Mission régionale d'autorité environnementale
Grand Est

**Avis délibéré sur le projet de construction et d'exploitation d'une
activité de stockage et de transfert de gaz naturel liquéfié (GNL)**

à Vendenheim (67)

n°MRAe 2022APGE65

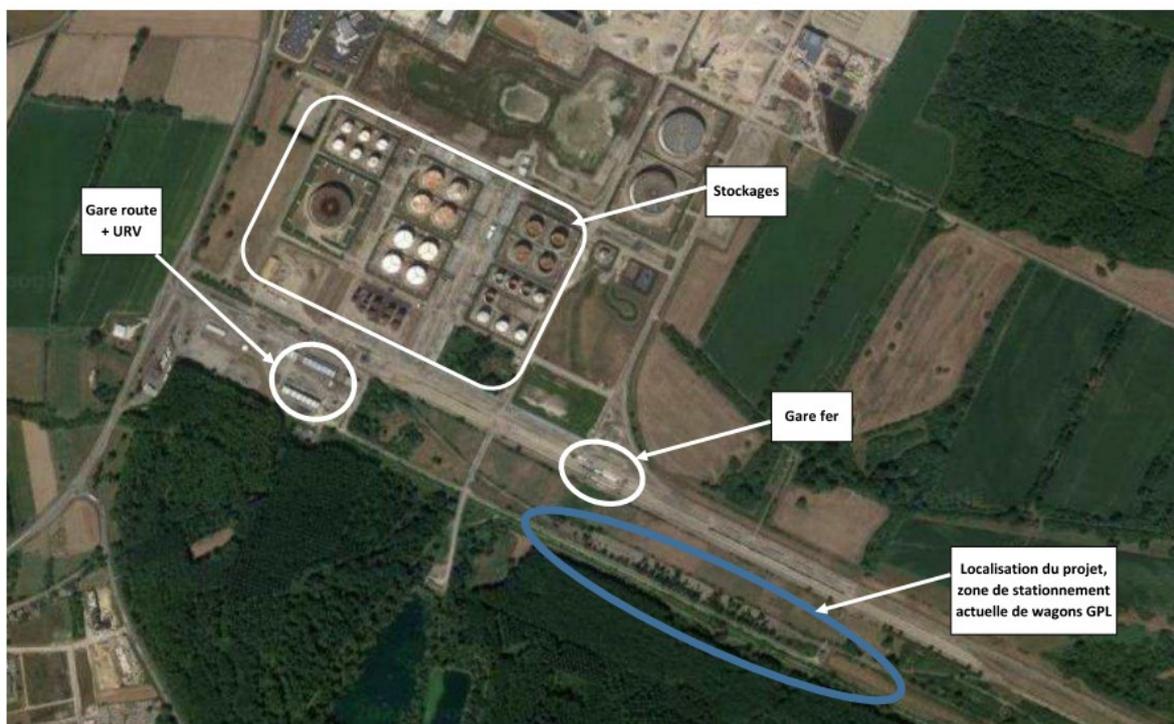
L'Ae regrette que dossier à destination du public ne permette pas de visualiser les équipements en taille et en volume et **recommande au pétitionnaire d'ajouter des illustrations (photomontages et photographiques de site de même nature) des installations projetées de stockage et de transfert de GNL.**

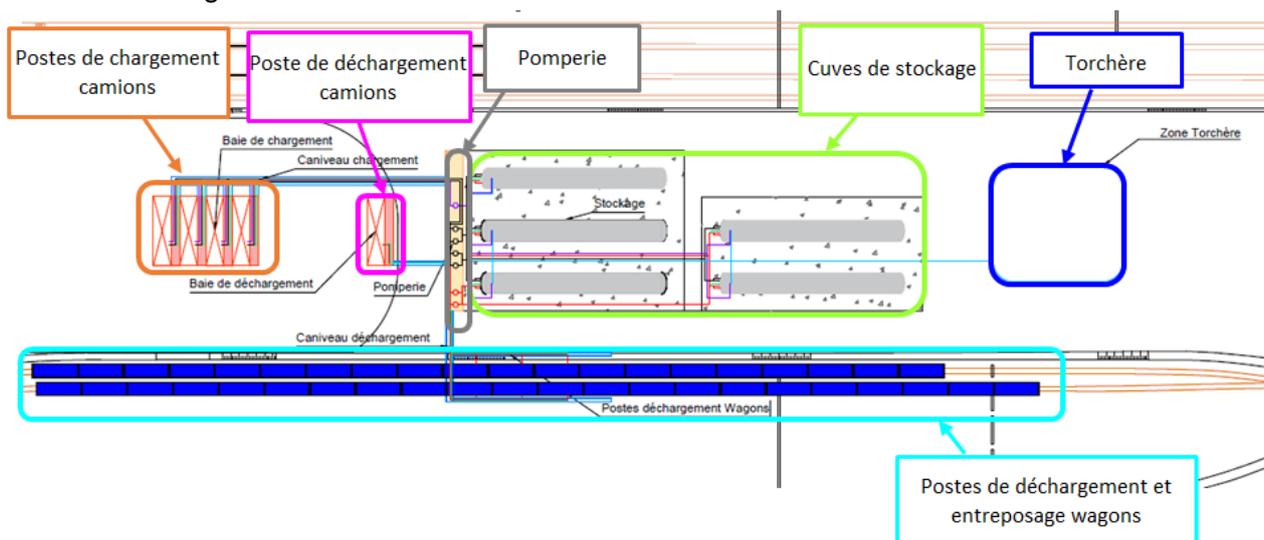
L'Ae relève que le périmètre du site Wagram diffère entre les illustrations cartographiques des études d'impact et de dangers.

Elle recommande au pétitionnaire de s'assurer de la cohérence du périmètre géographique de son site et de corriger le dossier sur cette question.

Transfert de GNL depuis ou vers des citernes ferroviaires

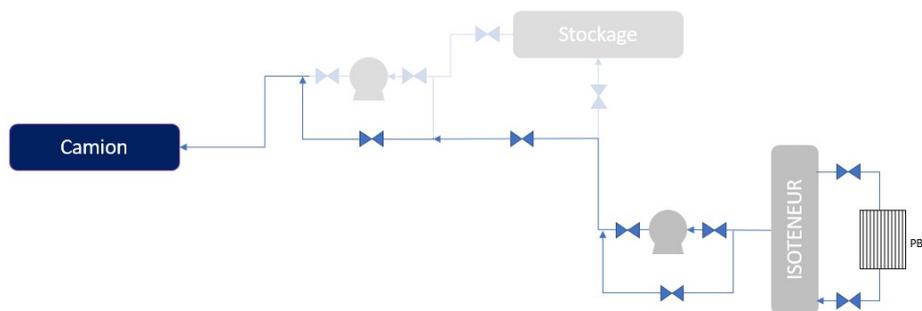
6 postes de chargement sont prévus entre les 2 voies de stationnement ferroviaires. Faute d'éléments sur le mode opératoire de chargement ou déchargement des isoteneurs alors que ces opérations sont réalisées grâce à une pomperie, ***l'Ae recommande au pétitionnaire de présenter le fonctionnement des installations et, pour la bonne information du public, d'y inclure un schéma de principe.***
